# Restaurant Rokoko im Bürgerpark

Grafische Ergebnisdarstellung  
(Stand 05/2015)

Fahrradstand Restaurant Rokoko

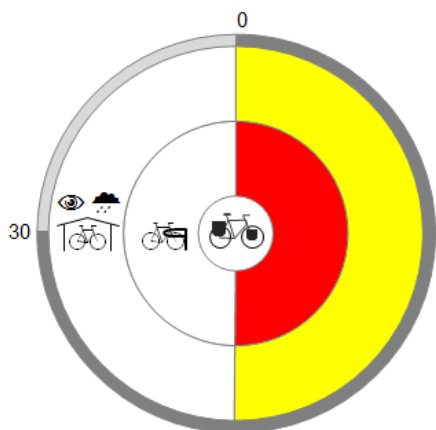
- 20 Es stehen zwei Reihenanlagen mit je 10 Vorderradhalterungen in Hoch-/Tiefstellung mit einem Seitenabstand von 30cm zur Verfügung. Die Halterungen haben einen Tauglichkeitsfaktor von 2.

Eine Auslegung der Stellplatzkapazität auf die in der Tennisanlage stattfindenden Großveranstaltungen macht keinen Sinn. Bei Stichproben zu Spitzenauslastungszeiten außerhalb der Großveranstaltungen wurden aber bis zu 30 Fahrräder gezählt, wobei über die Hälfte der Fahrräder nicht in den Halterungen, sondern anderweitig angelehnt oder freistehend geparkt waren. Das deutet auf wenig Akzeptanz der Nutzer für die Halterungen hin.

| • soziale Sicherheit, Beleuchtung  | 2 | Der Stellplatz ist unbefestigt und verwurzelt. Die Entsorgung von vermutlich herrenlosen Schrotträdern scheint nicht zeitnah zu erfolgen.                                    |
| • Nähe zu den Eingängen  | 2 | Sondereinstellplätze für Lastenräder und Gespanne sind nicht vorhanden.  |

Es mag etwas klischeehaft erscheinen, aber die Tennismgemeinde liebt üblicherweise hochwertige Autos und sicher in gleicher Weise hochwertige Fahrräder und E-Bikes. Dem wird die Fahrradabstellanlage in ihrem derzeitigen Zustand überhaupt nicht gerecht, daher sollte eine Befestigung der Fläche und eine Installation hochwertiger, möglichst ADFC-empfohlener Halterungen ins Auge gefasst werden.

Dem zusätzlichen Fahrradstellplatzbedarf bei Großveranstaltungen sollte ggf. mit Hilfe von mobilen Abstellanlagen (z. B. "Fahrradgarderobe") Rechnung getragen werden.
